## 桃園市政府水務局會勘紀錄

- 一、會勘案由：桃園市八德區舊大湳圳排水改善工程施工前說明會
- 二、會勘時間：108年3月13日（星期三）上午10時0分
- 三、會勘地點：桃園市八德區中山路248巷246號
- 四、主持人：蘇鴻科長  
記錄：王僅堂
- 五、出席人員：詳簽到單
- 六、會勘經過：

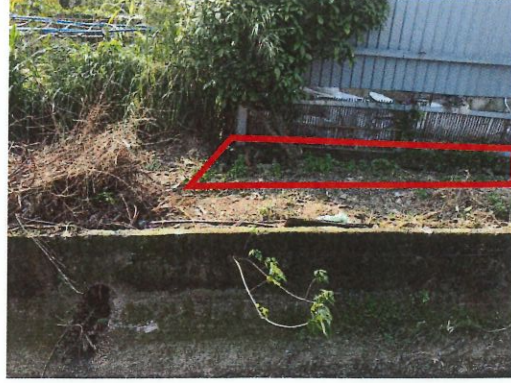
- (一)施工期間，建議分段封路，以減少當地交通衝擊。
- (二)里程0K+813既有渡槽因南側既有灌溝供水量不穩，需從舊大湳圳上游引水灌溉北側農田，建議考量新建給水路供水量，並配合下游農田高程調整新建給水路高程。
- (三)0K+680處原灌溉用水為導虹吸方式(照片2)，將灌溉用水導至馬路對岸農田，為利用取水之用，請貴局預留灌溉箱涵口(照片3)，以利水利會後續改善。
- (四)0K+747右岸及里程0K+733左岸，既有取水門尺寸僅D=40cm，有供水量不足之虞，建議新設水門尺寸調整為D=55cm(照片4~5)，過路段引水管，由水利會自行改善。
- (五)建議重新考量管理人員進行新建給水路維護作業之進出動線，如上下渠道由不銹鋼踏步改為樓梯，新增跨越水路動線等等。

工程將會進行河道拓寬及濬深，屆時農民取水可能會受影響，請於工程施作時，將0K+733(照片4)及0K+747(照片5)既有水

門調整為 55cm，以確保灌溉用水權益。

- (一) 本局於封路前，則請承商先行張貼告示周知，並通知周邊里長廣為宣導，以利民眾瞭解封路期程、位置及替代道路。
- (二) 馬路側電杆原已立於石門農田水利會土地上(順水左岸)，將配合本工程護岸改建，遷移至順水右岸(仍為石門農田水利會土地)，以利增加路幅寬度及改善地方交通。
- (三) 新建懸臂式步道強度雖可承載車輛，但步道以人行為主，將評估設置阻隔設施，以確保人車安全。
- (四) 請崇峻工程顧問有限公司依地方意見那入評估檢討，並檢視書圖規格及內容，若須涉及書圖變更或修正，請依契約規定提送。
